监 理 通 知 单

工程名称：阿祥重工 5682.96KW 分布式光伏屋顶发电项目

编号：ZHJL-AXZG-TZ-03

事由：关于现场施工质量问题

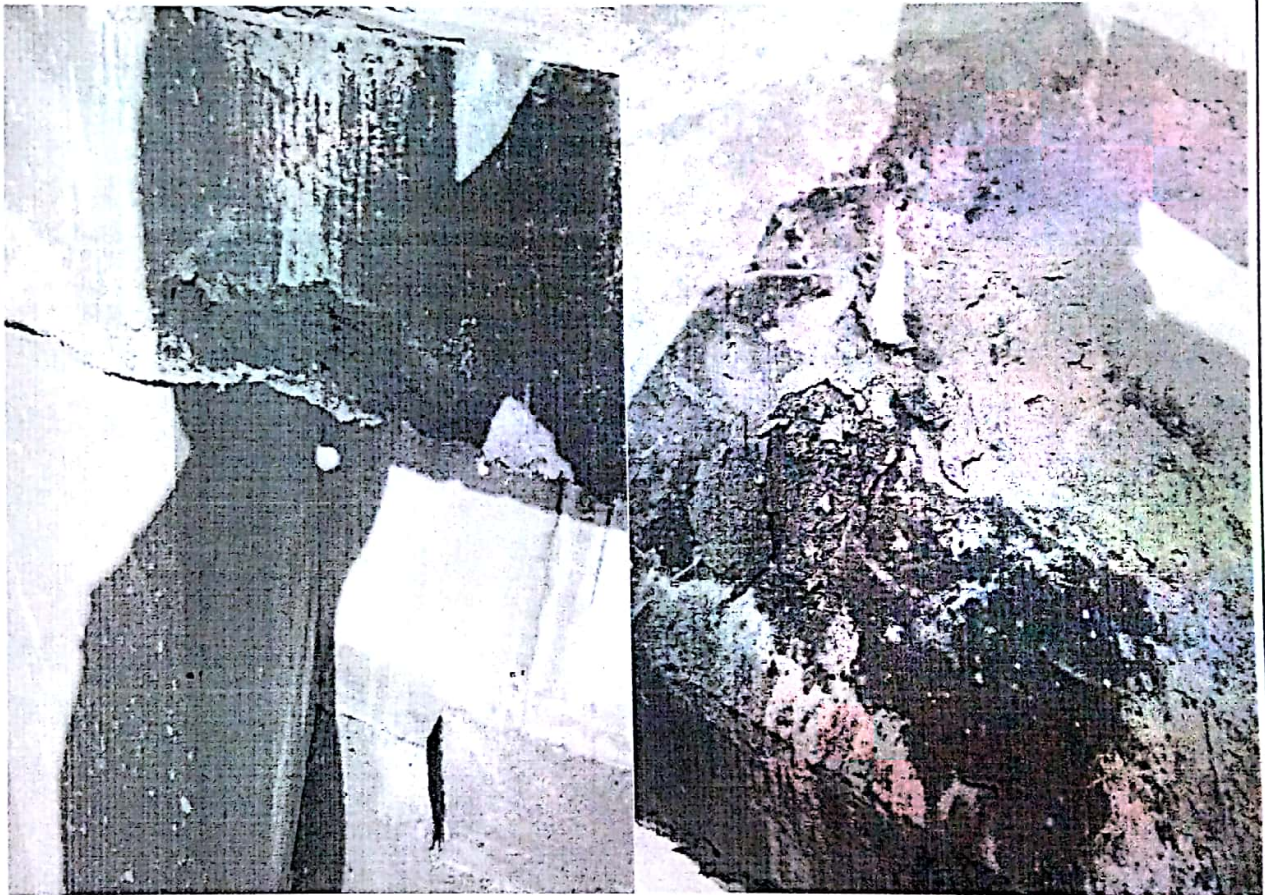
经监理现场检查发现：现场土建基础虽已完工，但是由于混凝土保养不到位而出现混凝土表面起皮、裂缝。以上问题望你项目部及时处理，并将处理结果于三日内上报业主及监理验收。
